改善箇所説明図

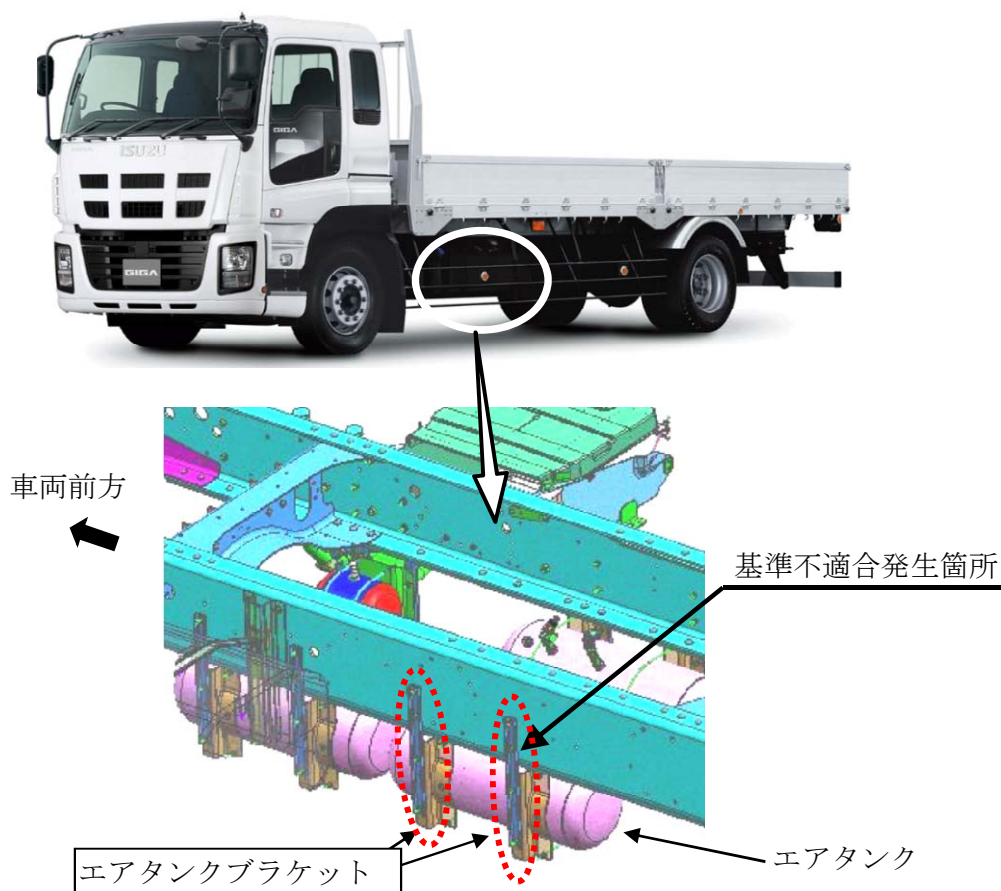
大型トラックのブレーキ等のエアタンクを移設した車両において、エアタンクブラケットの強度が不足しているため、車体振動等により当該ブラケットに亀裂が生じることがある。そのため、そのままの状態で使用を続けると、エアタンクブラケットが折損し、最悪の場合、エアタンクが脱落するおそれがある。

全車両、エアタンクブラケットを対策品に交換する。

識別：助手席ドアストライカー付近にΦ5の黄色ペイントを塗布する。
